## Relatório de Análise nº 12/2025/GEPPI/SPOP/SEINFRA

| <b>Assunto:</b>                   | Duplicação da Rodovia GO-536, e a construção dos viadutos e alças de acesso no entroncamento das Rodovias GO-020 e GO-536 (Senador Canedo) |
| <b>Tipo de Projeto:</b>           | Executivo                                                                                                                                  |
| <b>Versão da Análise:</b>         | 2ª                                                                                                                                         |

Figura 1 – Projeto Geométrico Prancha GO536.SCAN.GEO.GE  
(Fonte: Volume II)

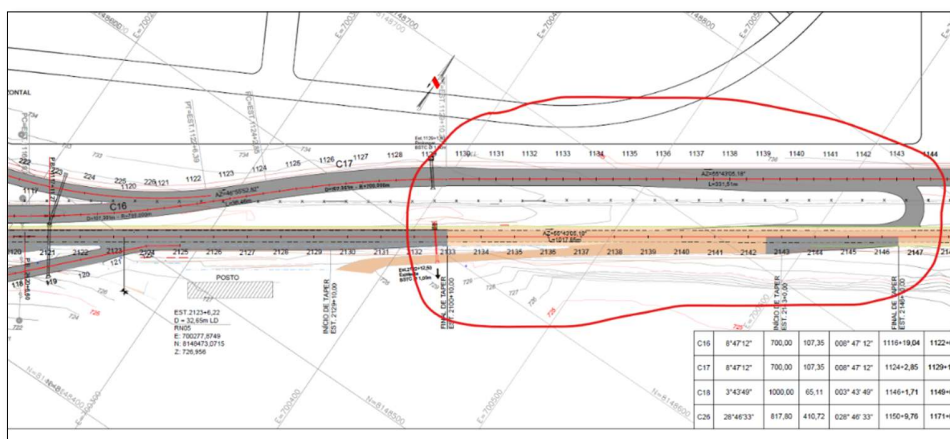
**3.1.1** Conforme verificado, observa-se que o trecho analisado estaca de referência 1143 pista esquerda, conforme ilustrado na imagem abaixo, apresenta um entrecruzamento entre a saída do posto e o retorno em nível, gerando um conflito entre os veículos que desejam seguir pela GO-536 e aqueles que pretendem retornar no sentido da GO-020.

Diante dessa situação, recomendamos a apresentação de uma justificativa técnica que sustente essa configuração, em conformidade com o Manual de Projeto de Interseções – IPR-718 (DNIT), item 7.4.2 - Trechos de Entrecruzamento, página 154.

**1ª Verificação: Atendido.** A empresa apresentou um projeto que prevê a construção de uma via lateral, posicionando a saída do posto após o retorno, eliminando assim o ponto crítico de entrecruzamento.

Figura 2 – Projeto Geométrico Prancha GO536.SCAN.GEO.GE-16  
(Fonte: Volume II)

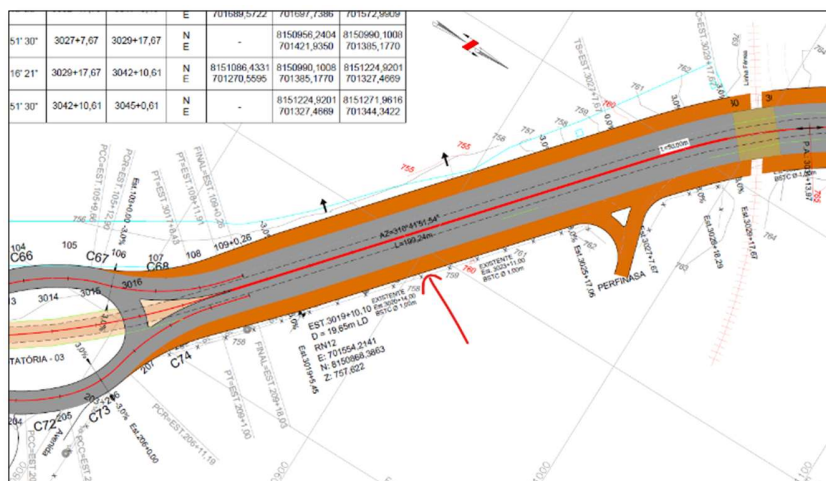
**3.1.4** Recomendamos que o trecho em questão na cor laranja, seja representado, no quadro de convenções, conforme ilustrado na imagem abaixo:

**1ª Verificação: Atendido.**
